Ministère
de l'Équipement,
des Transports
et du Tourisme

**CIRCULAIRE N° 95-37 DU 10 MAI 1995 RELATIVE A LA REVISION
ET A LA VISITE GENERALE ANNUELLES DES TELESKIS ET A LA
SECURITE DES POTENCES DE PYLONES ET DES AXES DE
POULIES DES TELESKIS A PERCHES TELESCOPIQUES**

EQU T 9510079 C

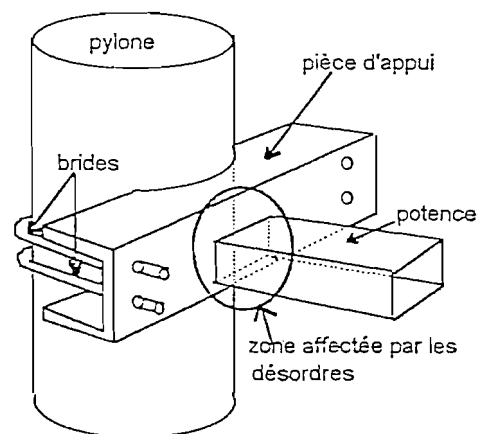
A la suite d'un incident survenu au début de cette année sur un télési en exploitation, des investigations ont été entreprises sur le parc existant au niveau des fixations dites "à brides" conçues et fabriquées par la société POMA.

Ces investigations ont révélé de nombreux désordres dans la zone de l'assemblage soudé de la pièce d'appui inférieure de la potence (cf schéma ci-contre) et le calcul à la fatigue réalisé par le constructeur a confirmé la faible durée de vie de ces assemblages.

En conséquence, afin de garantir la sécurité des usagers, j'ai décidé de prescrire le renforcement systématique de toutes les fixations de ce type, situées côté montée, par un dispositif permettant de garantir leur longévité.

Avant l'ouverture de la saison d'hiver 1995/1996, les exploitants doivent procéder ou faire procéder, par une personne compétente, à un contrôle visuel de la zone critique, afin de rechercher les fissures éventuelles, pour toutes les fixations concernées.

En outre, un contrôle de ces assemblages par magnétoscopie doit être réalisé pour les équipements de type "support/compression", à l'exception des assemblages fabriqués après 1987 et installés sur des pylônes standards (diamètre de 324 mm).

- longueur cumulée de fissures supérieure ou égale à 100 mm : l'assemblage doit être remplacé par un assemblage neuf équipé d'un dispositif de renforcement ;
- longueur cumulée de fissures inférieure à 100 mm : l'assemblage peut être réparé. Cette opération doit être complétée par la mise en place d'un dispositif de renforcement.

- pour toutes les fixations installées sur des pylônes standards et fabriquées avant 1988 ;
- pour toutes les fixations installées sur les autres pylônes, quelle que soit leur date de fabrication.

Tout dispositif de renforcement de la partie inférieure ou de la partie supérieure des potences doit être conçu de manière à reprendre majoritairement les efforts qui transitent dans la zone critique, justifié vis-à-vis des phénomènes de fatigue et soumis à l'accord du service de contrôle.
